**Monsieur le Préfet de Loire-Atlantique**  
**Direction départementale des territoires et de**  
**la mer**

OBJET : Renouvellement de l'autorisation de dragage et gestion des sédiments du Grand Port Maritime de Nantes Saint-Nazaire – Demande de contribution complémentaire

Nos réf. : SL/0301/2024

*Pourcentage de temps, avec une concentration en MES supérieure à 0,5 g/l.*

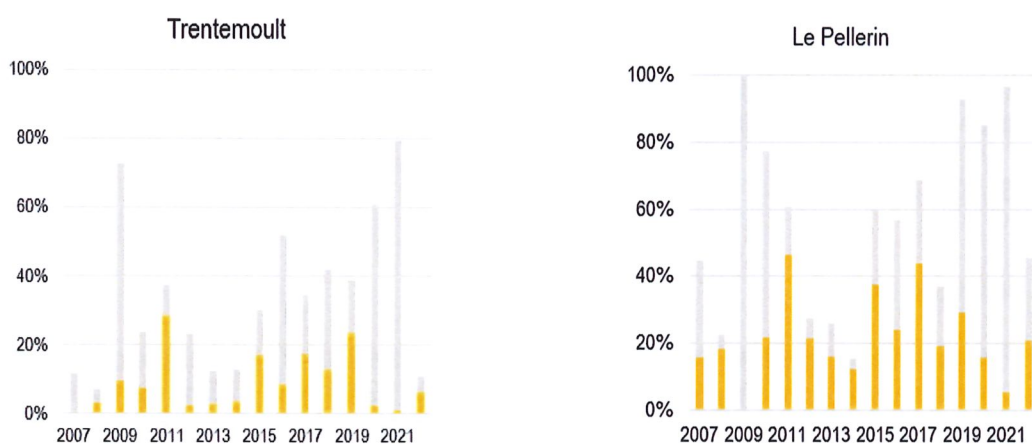
Bien que les éléments fournis s'appuient sur les productions du GIP LE, la dernière phrase de conclusion mérite d'être tempérée :

En effet, la diminution apparente des concentrations en MES au droit du Pellerin est en partie biaisée par l'absence importante de données sur certaines années.

La diminution en 2021 et 2022 peut quant à elle être également expliquée par la survenue de la crue de 2021 (avec un débit supérieur à 4000 m<sup>3</sup>/s). Cette crue a permis l'expulsion d'une partie importante des MES vers l'aval. La durée de reconstitution du bouchon vaseux est en cours d'étude par le GIPLE.

Au niveau de Trentemoult, la diminution apparente des MES est moins marquée : en 2019, on observe le pourcentage le plus important après 2011, comme l'illustrent les graphiques ci-après, alors que les années 2020 et 2021 ne sont pas représentatives (par manque de données).

Par ailleurs, un élément important à noter est le changement de technologies de mesure en 2018 (avec le passage d'une station MAREL à une sonde multiparamètres).
